N/Réf. : SGL20490_716_PU
Gest. : BDG
V/Réf. : PU2023-153
Corr: Bouillot Juliette Pauline Nora
NOVA : 13/PU/1908466

SAINT-GILLES. Chaussée d'Alseberg, 100-102
(= partiellement en zone de protection de l'Ancienne Boucherie situé Chaussée d'Alseberg 108)
DEMANDE DE PERMIS D'URBANISME : créer une salle de spectacle avec espace de restauration et locaux accessoires en lieu et place d'un parking de 47 emplacements, modifier les aménagements intérieurs avec travaux structurels, le volume et la façade

Avis de la CRMS

Situation projetée : vue générale et plan du rez-de-chaussée (extr. du dossier de demande)

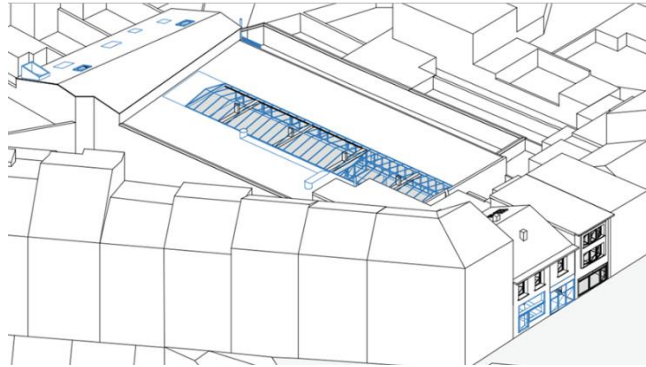
Si la recomposition de la devanture contribue nettement à l'amélioration de son état actuel, la CRMS recommande toutefois encore :

- de gagner en simplicité et uniformité : la multiplicité des matériaux et couleurs au rez-de-chaussée comme à l'étage – à savoir un soubassement en pierre, des châssis en bois, une grille, des châssis en PVC, un parement en carrelage émaillé, un enduit peint, des briquettes de terre cuite et une bâche pour l'enseigne – pose question,
- de revoir la hiérarchie des diverses ouvertures : la CRMS recommande d'examiner une formule où la composition de la devanture de gauche (surtout l'imposte) est moins marquée que celle de l'accès à la salle et plus proportionnée et harmonieuse avec la typologie de l'immeuble,
- de ne pas opter pour un carrelage émaillé qui doit rester la caractéristique qui distingue le parement de la façade de la boucherie, classée qui doit garder sa singularité.
